福建中州新材料科技有限公司高端氟新材料项目总平图（一期第二批变更前）

福建中州新材料科技有限公司高端氟新材料项目总平图（一期第二批变更后）

- (一期第二批) 主要平面及总图调整
- 1、门卫2占地面积由原33.84m²调整为34.038m²，其他不变。地
 - 2、原料及成品仓库建筑占地面积、计容面积、规划高度、建筑高度调整。
 - 3、控制楼外框尺寸调整，建筑占地面积、建筑面积、计容面积、规划高度、建筑高度相应调整。坐标调整。
 - 4、甲类仓库1满外尺寸调整，建筑占地面积、建筑面积、计容面积、规划高度、建筑高度相应调整。坐标调整。
 - 5、消防泵房消防水池满外尺寸调整，建筑占地面积、建筑面积、计容面积、规划高度、建筑高度相应调整。坐标调整。
 - 6、危废暂存间满外尺寸调整，建筑占地面积、建筑面积、计容面积、规划高度、建筑高度相应调整。坐标调整。
 - 7、现场机柜室满外尺寸调整，建筑占地面积、建筑面积、计容面积、规划高度、建筑高度相应调整。坐标调整。
 - 8、项目一期第二批主要技术经济指标对应调整。
 - 9、厂区主要技术经济指标对应调整。
 - 10、建构物一览表对应调整。

消防泵房立面图、剖面图（变更后）

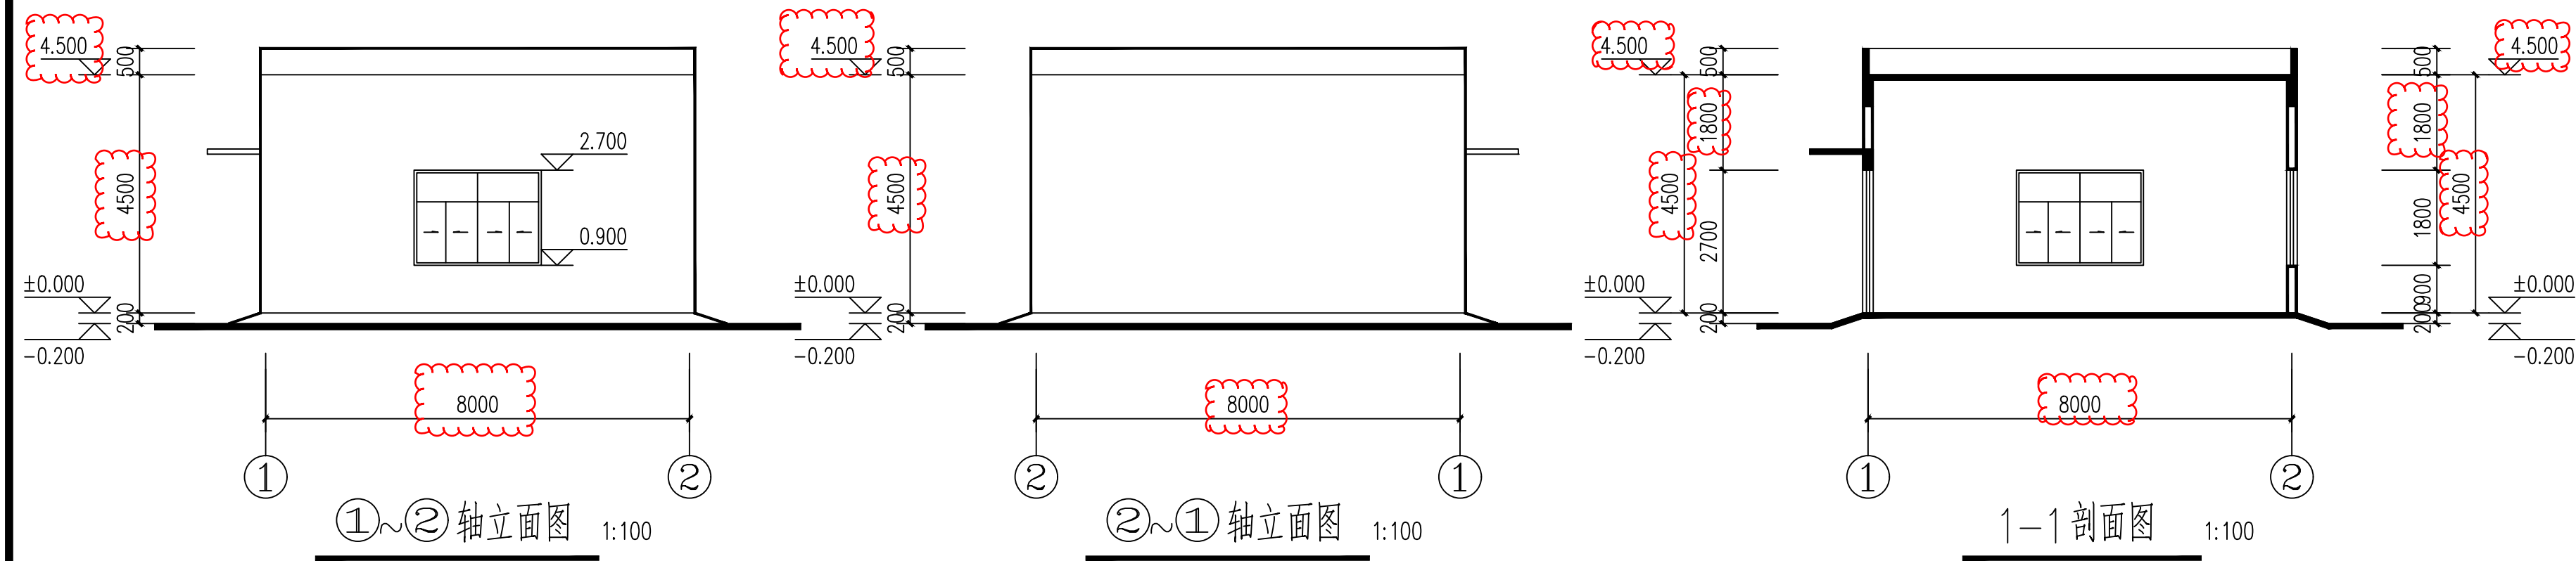
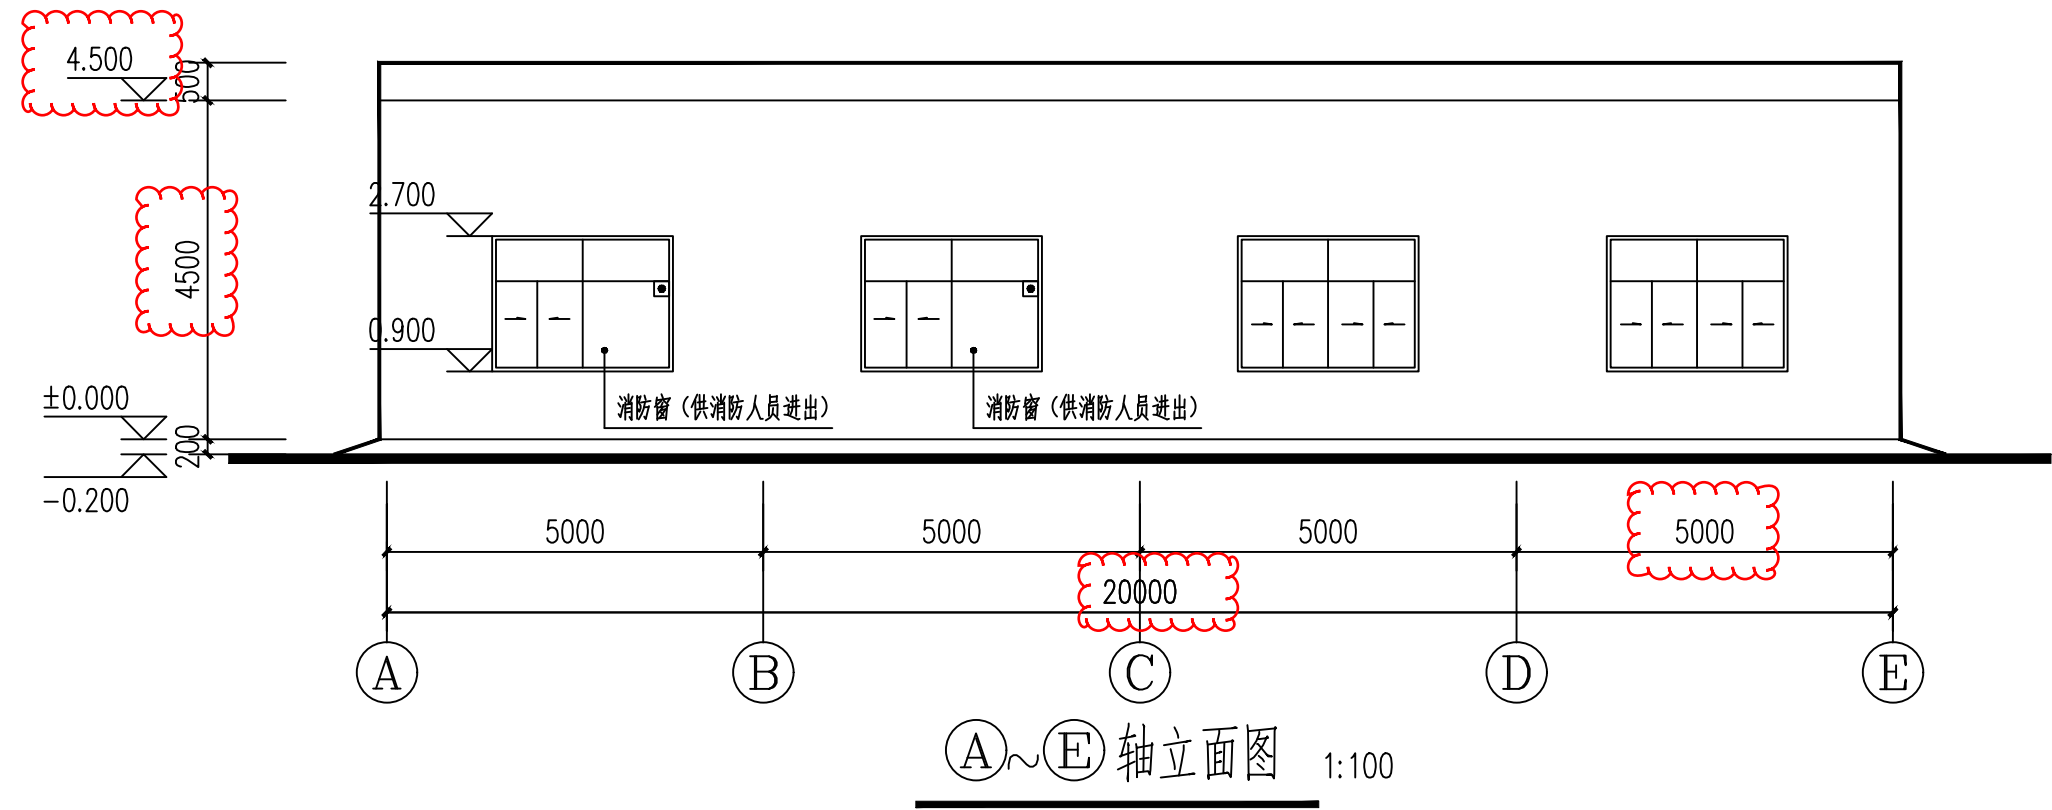
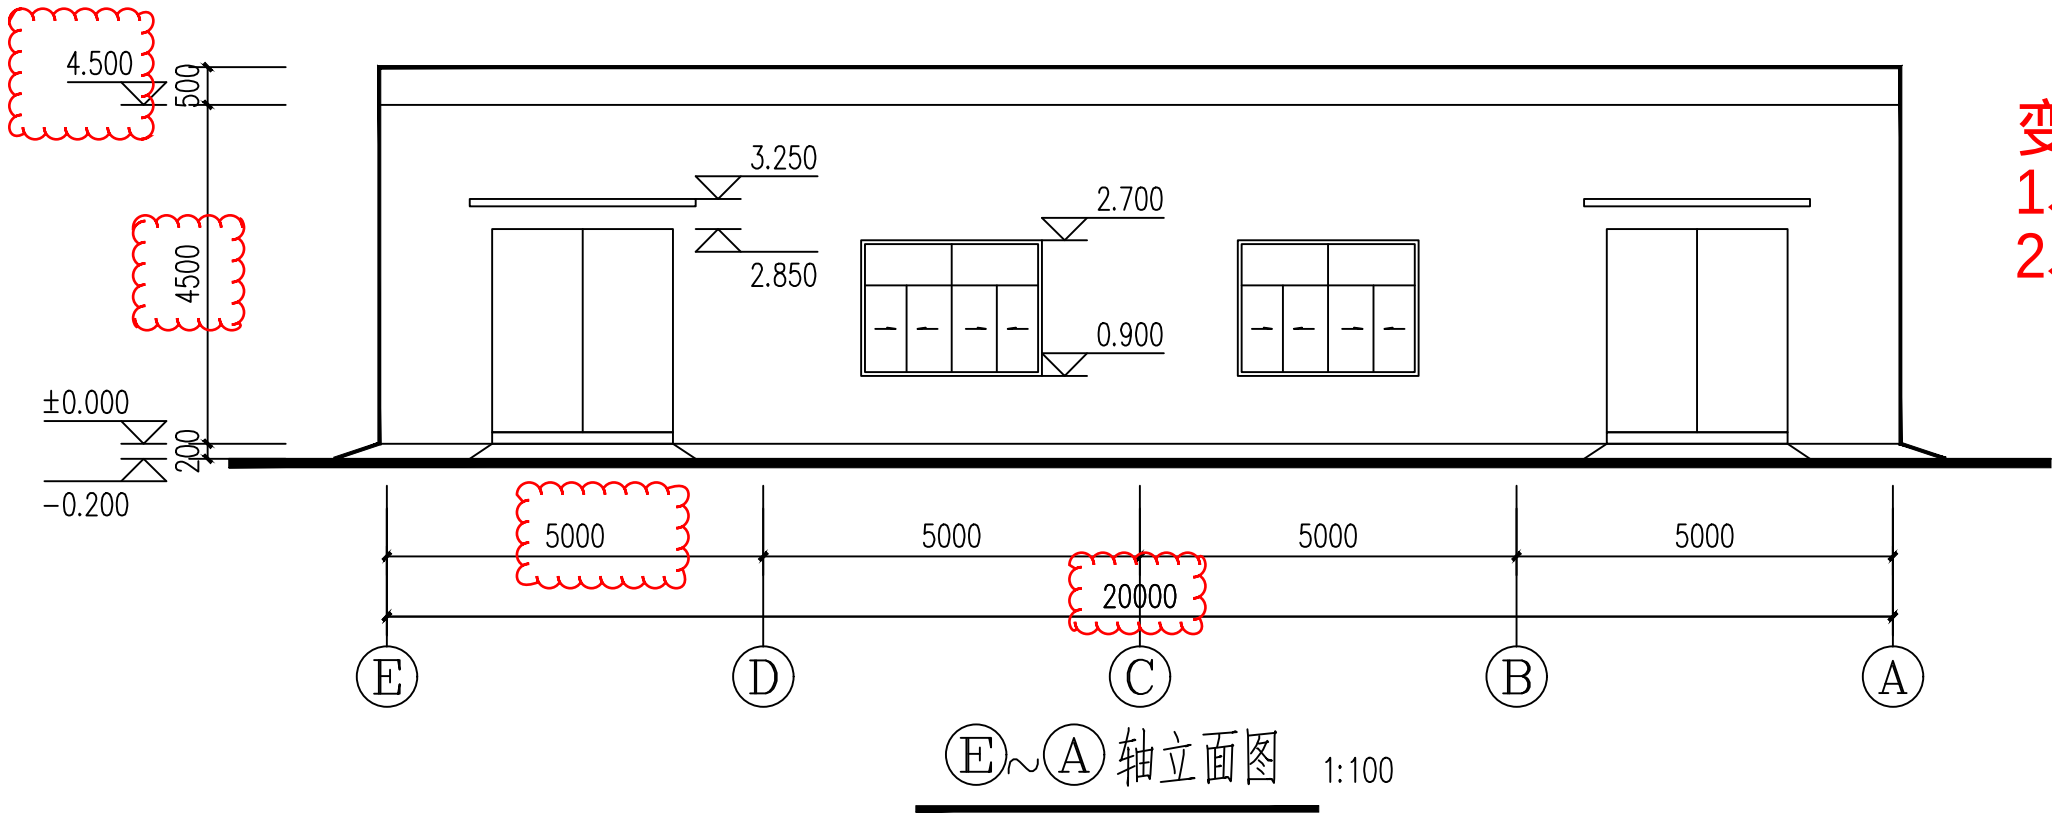
变更内容：
1、建筑满外尺寸调整。
2、建筑规划高度、建筑高度调整。

危废暂存间屋面平面图（变更后）

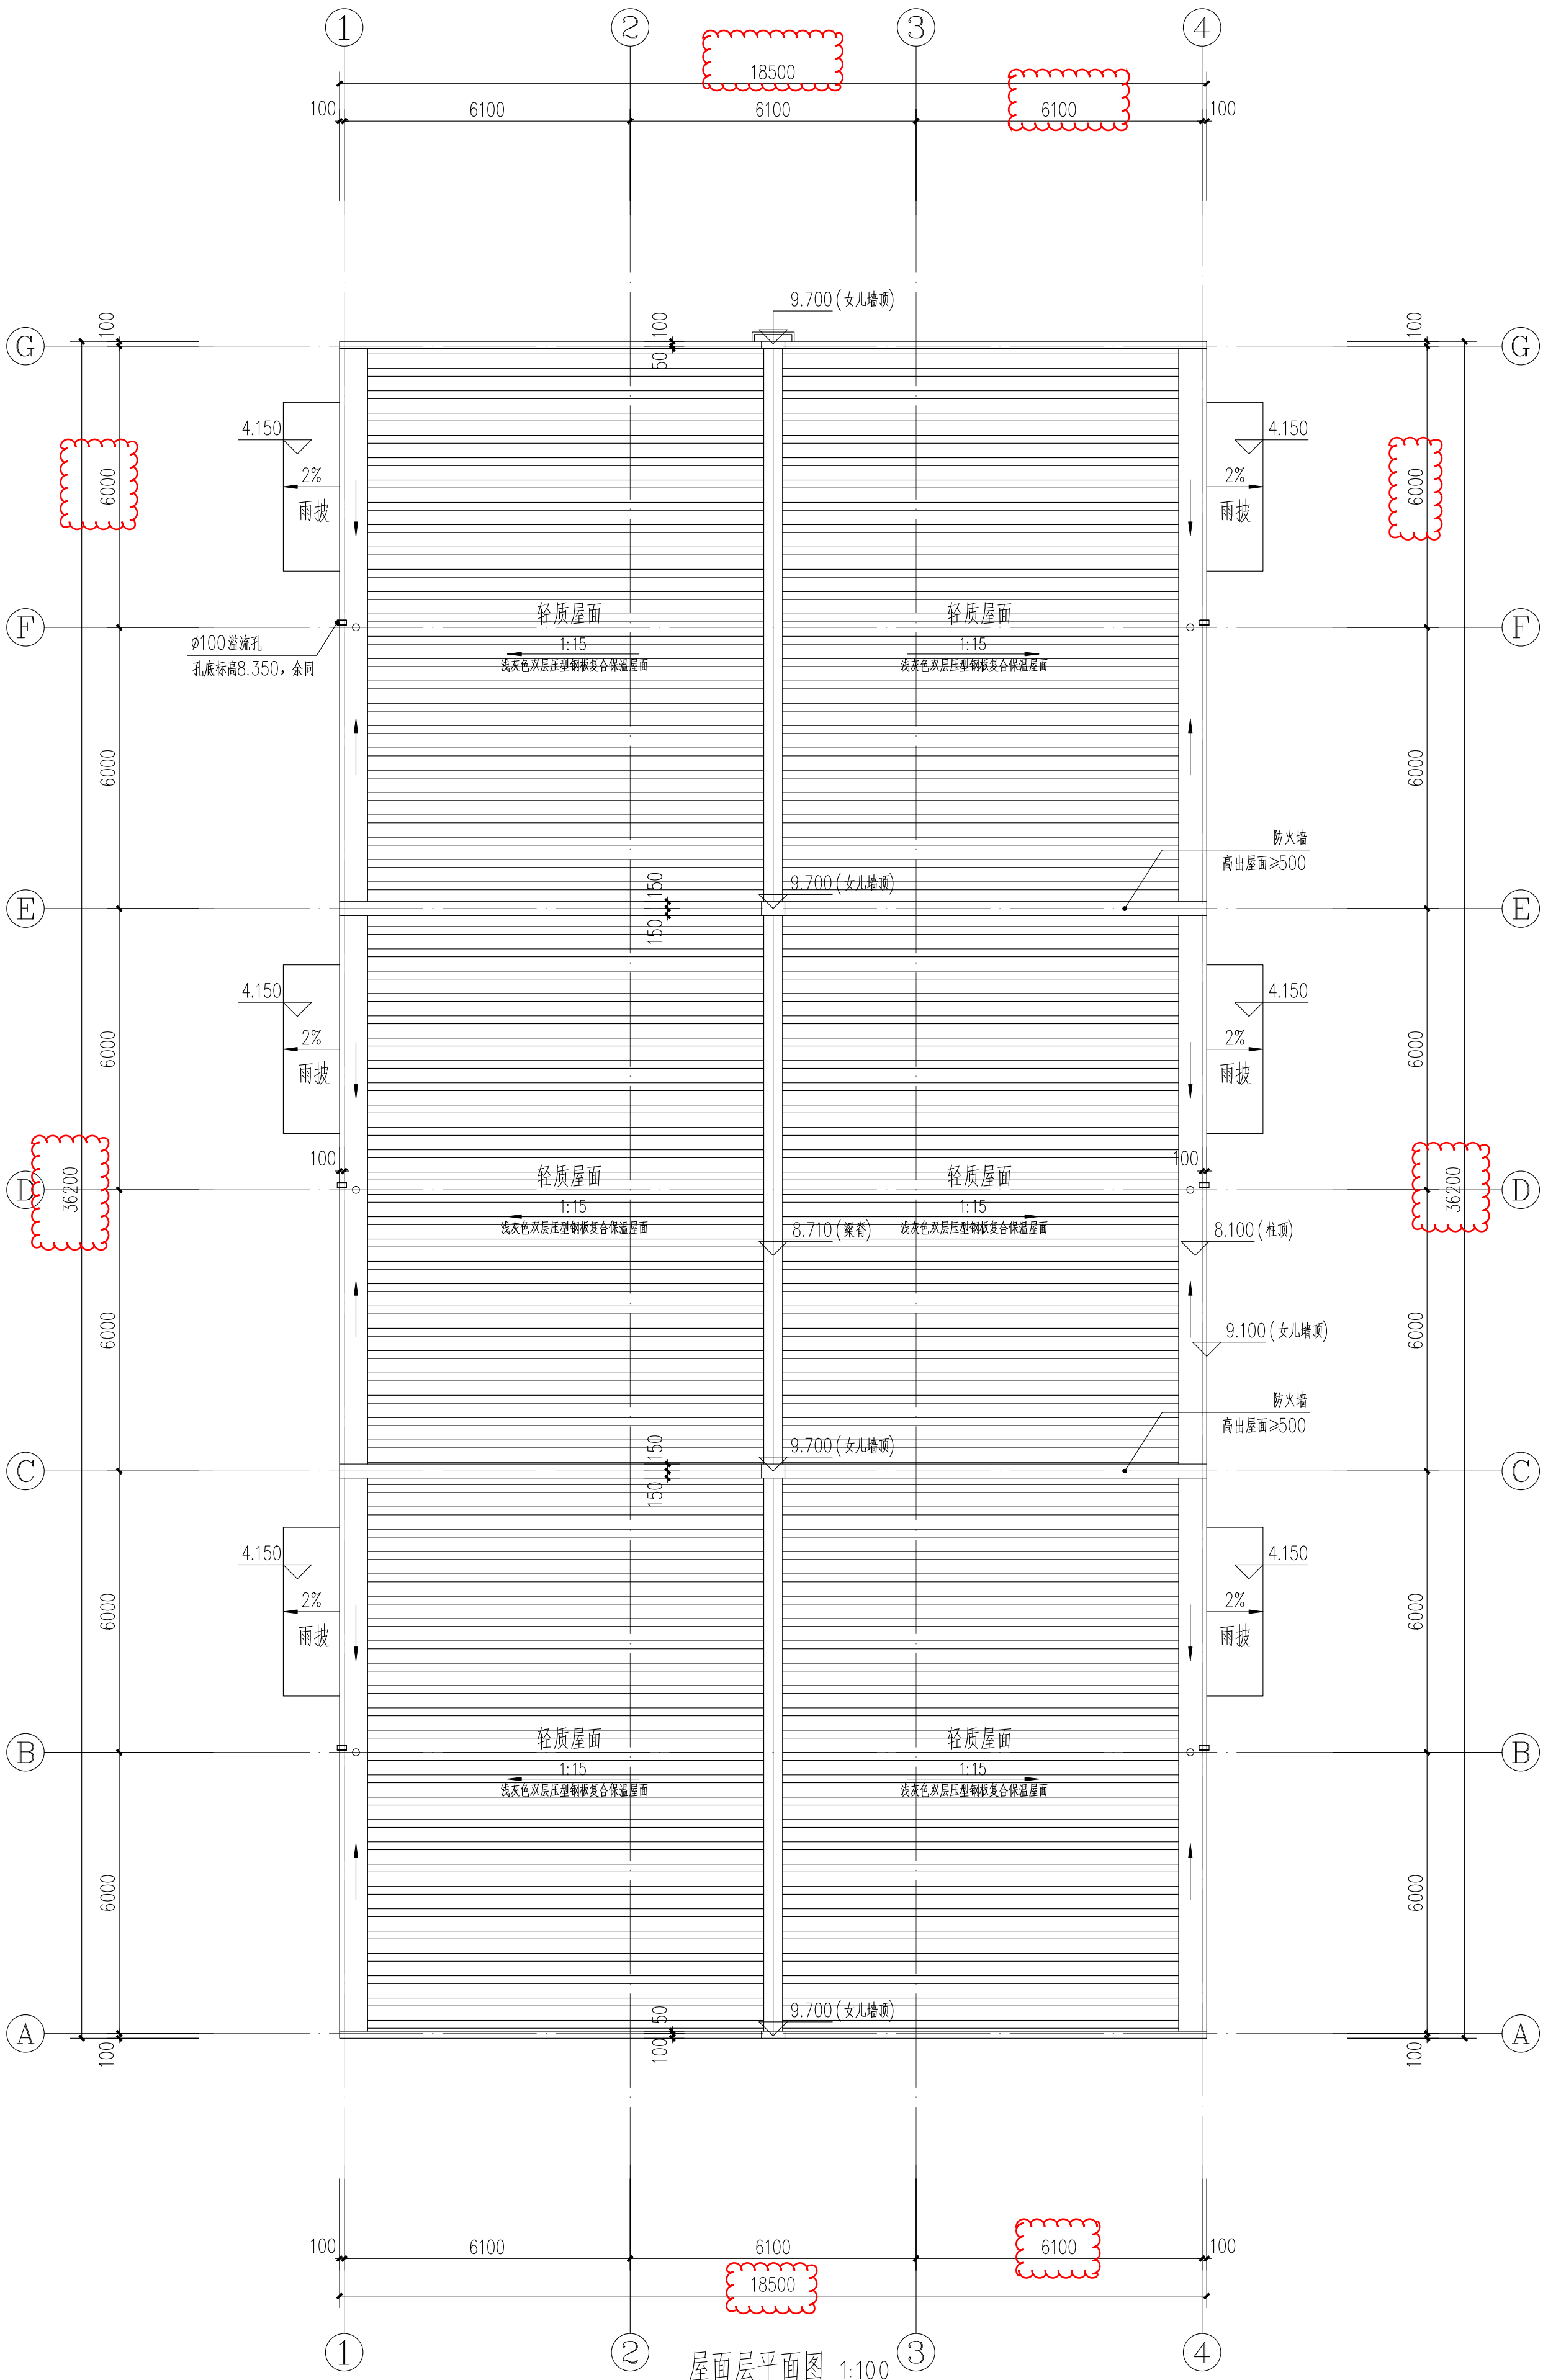
变更内容：
1、建筑满外尺寸调整。

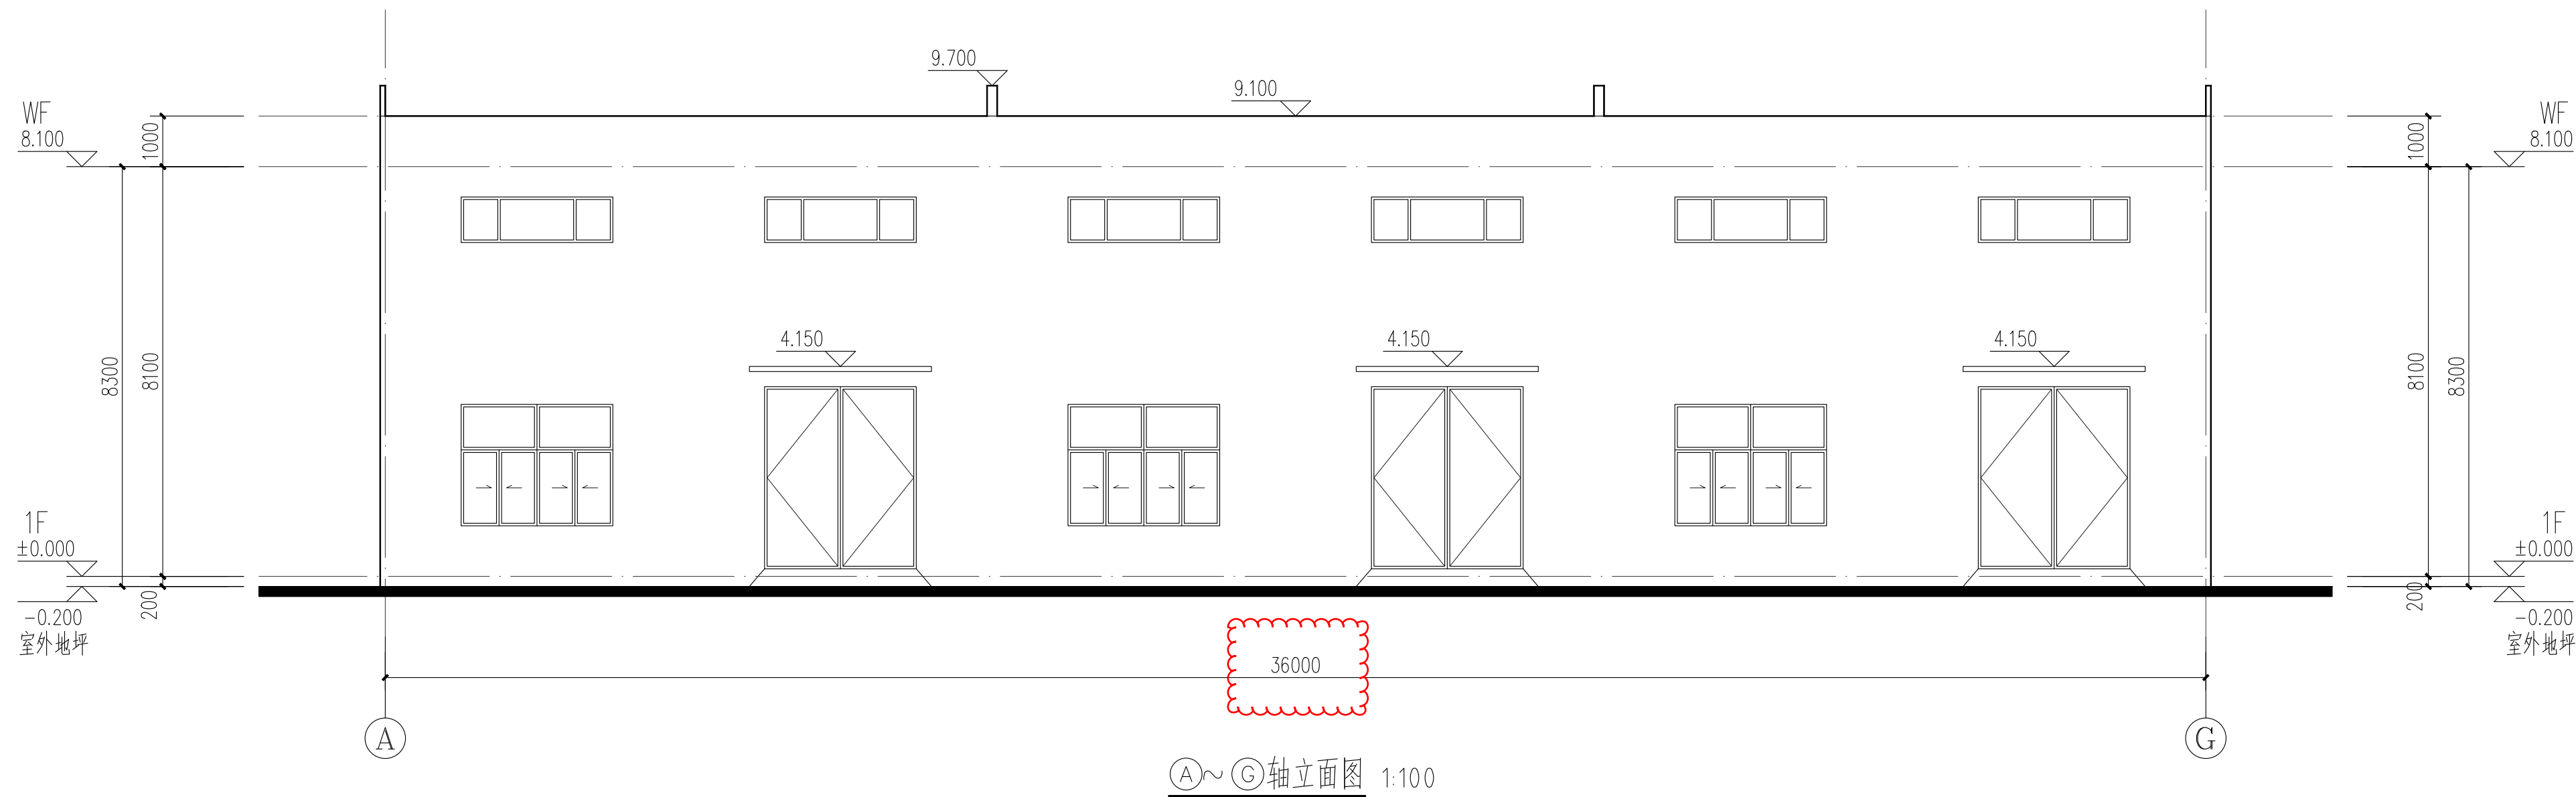
变更内容：
1、建筑满外尺寸调整。
